ПАСПОРТ ДОСТУПНОСТИ
объекта социальной инфраструктуры (ОСИ)
№ _____

1.1. Наименование (вид) объекта: Санкт-Петербургское государственное бюджетное учреждение дополнительного образования «Санкт-Петербургская детская художественная школа №6» (СПб ГБУ ДО «Санкт-Петербургская детская художественная школа №6»

**АКТ ОБСЛЕДОВАНИЯ
объекта социальной инфраструктуры
К ПАСПОРТУ ДОСТУПНОСТИ ОСИ
№ ____**

Фото 2.3

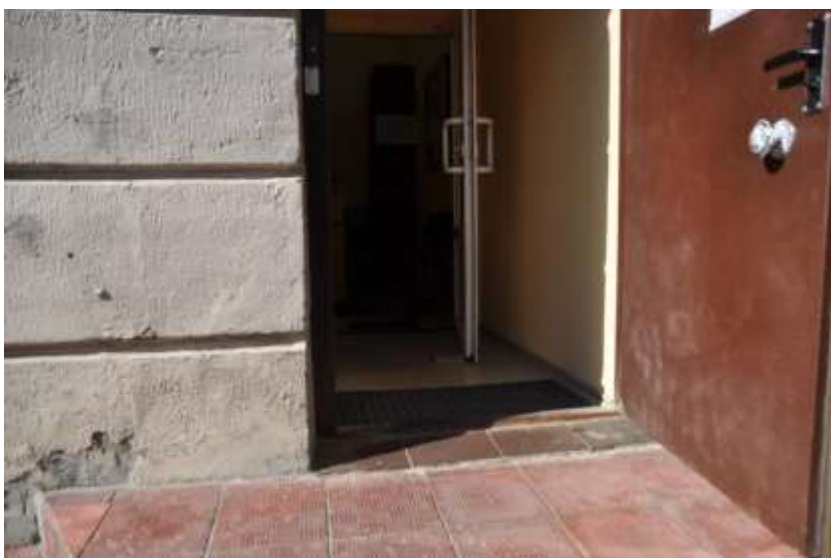
стационарного пандуса технически не возможно, допускается приобрести инвентарный телескопический пандус.	
2.3	Входная площадка (перед дверью)	есть		2.1-2.3	Глубина входной площадки менее нормативных значений (1,3 м), размеры и геометрия входной площадки не позволяют безопасно разместить на ней кресло-коляску перед входной дверью, перед входной дверью отсутствуют предупреждающие тактильные указатели, край входной площадки не обозначен цветом и фактурой.	К С С	Предусмотреть в плане капитального ремонта увеличение размеров входной площадки для обеспечения безопасного размещения на ней кресла-коляски при открывании входной двери. В связи с небольшой глубиной входной площадки допускается оставить в варианте исполнения. Обозначить край входной площадки по периметру яркой контрастной тактильной маркировкой.	Текущий и капитальный ремонт

Фото 3.6

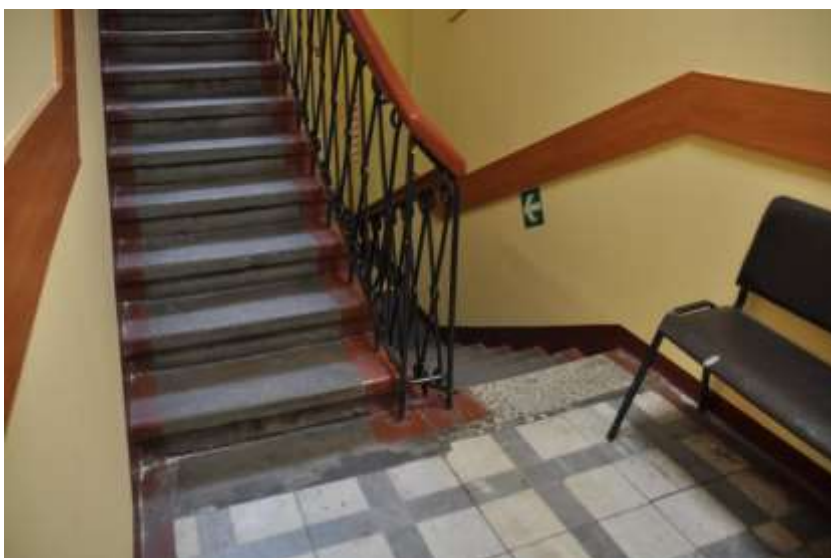
3.5	Дверь	есть		3.6, 3.11, 3.12	Ширина дверных проемов створок дверей на путях движения внутри здания менее 0,9 м (0,7 м), доводчики некоторых дверей на путях движения внутри здания настроены на время закрывания менее	К К,О, С	Обеспечить оказание ситуативной помощи К со стороны сотрудника учреждения в преодолении дверных проемов на путях движения внутри здания. Настроить доводчики всех дверей на путях движения МГН на	Текущий ремонт

5 с из положения «Открыто на 90 градусов» (2 с), на прозрачных полотнах дверей на путях движения внутри здания отсутствует контрастная маркировка.	К,О, С	время закрывания не менее 5 с из положения «Открыто на 90 градусов». Обозначить прозрачные полотна дверей на путях движения внутри здания яркой контрастной маркировкой на высоте 1,2-1,5 м от поверхности пешеходного пути.

Фото 3.8

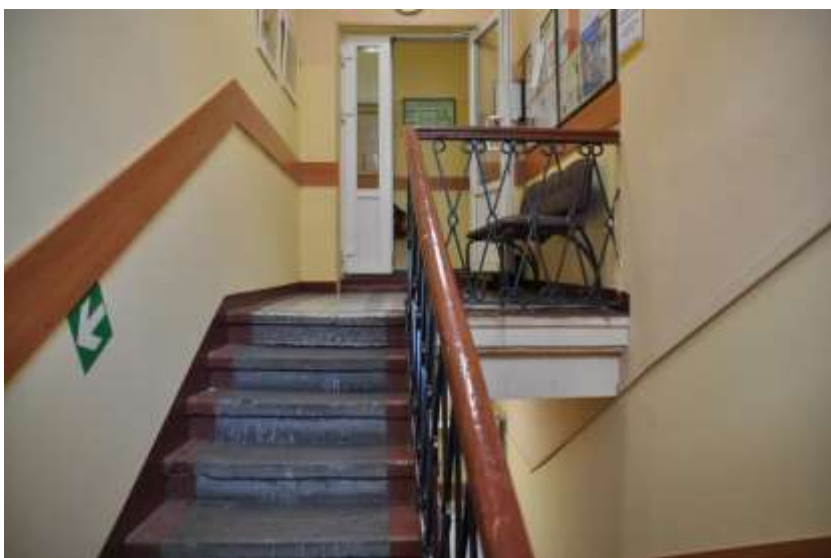
3.2	Лестница (внутри здания)	есть		3.3- 3.5, 3.7- 3.10	Краевые ступени лестниц не обозначены контрастно,	С	Обозначить краевые проступи лестниц яркой контрастной	Текущи й и капита льный

перед подъемом и спуском на лестницы отсутствуют предупреждающие тактильные указатели, ширина лестничных маршей менее нормативных значений (1,2 м у лестницы в коридоре на 1-м этаже и 0,85 м у межэтажной лестницы), поручни лестниц расположены только с одной стороны маршей, поручни лестниц расположены на ненормативной высоте (1,0 м у лестницы в коридоре на 1-м этаже и 1,09 м у межэтажной лестницы).	С К,О С,О С,О	маркировкой. Обустроить перед подъемом и спуском на лестницы предупреждающие тактильные указатели с контрастной нескользящей поверхностью. Технические решения не возможны. Оставить в варианте исполнения. В связи с небольшой шириной лестничных маршей допускается оставить в варианте исполнения. Обустроить у лестниц поручни на высоте 0,9 м.	ремонт

Фото 3.18

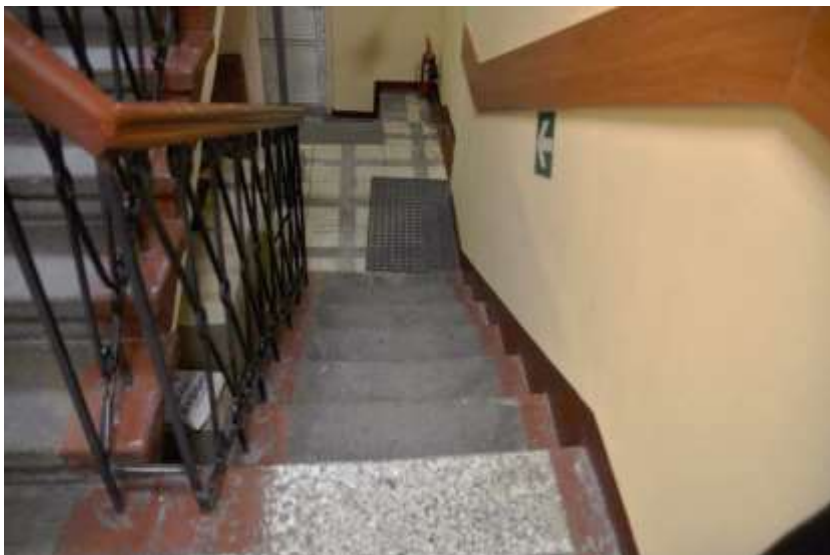
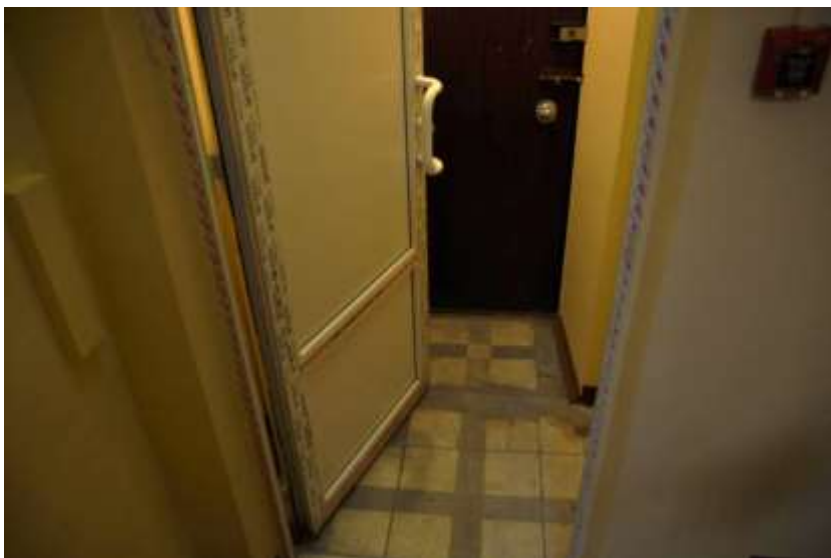
3.6	Пути эвакуации (в т.ч. зоны безопасности)	есть	3.16-3.24	Основные пути эвакуации совпадают с путями движения внутри здания. Замечания, указанные к путям движения внутри здания, относятся также к замечаниям путей эвакуации, лестницы на путях эвакуации (как внутренние, так и внешние) не обозначены, не дублируются спусковыми устройствами, перед дверьми на эвакуационных выходах расположены пороги высотой более 0,014 м (0,04 м).	К,С К	Устранения замечаний по основным путям эвакуации указаны выше (см. Приложения №2, №3 п.3.1). Обозначить края ступеней лестниц или края стен на путях эвакуации яркой краской или лентой, светящейся в темноте. Приобрести стулья для эвакуации инвалидов по лестнице. Устранить пороги на путях эвакуации, занизить их до высоты не более 0,014 м либо обустроить пороговые пандусы. Выделить и обучить сотрудника, ответственного за своевременную эвакуацию инвалидов.	Текущий ремонт
